BETR.	BAKVÄXEL	PRODUKT	P
	140, 164	GRUPP	46
DATUM	April 1974	NR	29

Oljud i bakväxel

Tillägg till VM produkt P, grupp 46 nr 29VOLVO
112 371VOLVO
112 372Montering av fjädrande tryckbrickor

1. Differentialhjul
2. Fjädrande tryckbricka, detaljnummer 383 390-2
3. Differentialhus

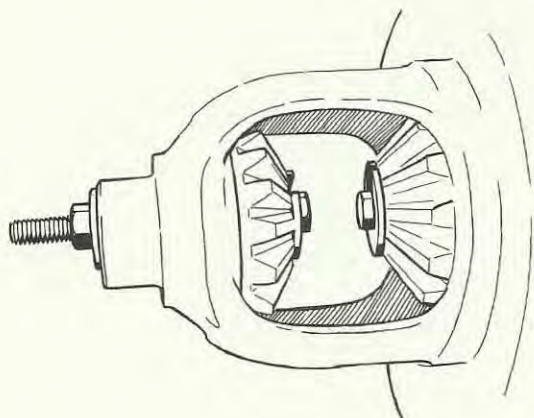
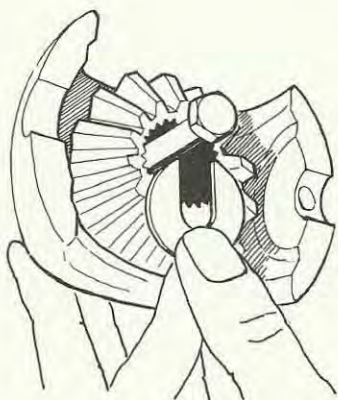
För att eliminera periodiskt återkommande s.k. klapper i differentialen rekommenderar vi Er att montera fjädrande brickor, detaljnummer 383 390-2.

Brickorna monteras istället för befintliga planbrickor och med den konvexa sidan mot differentialhuset, se bild.
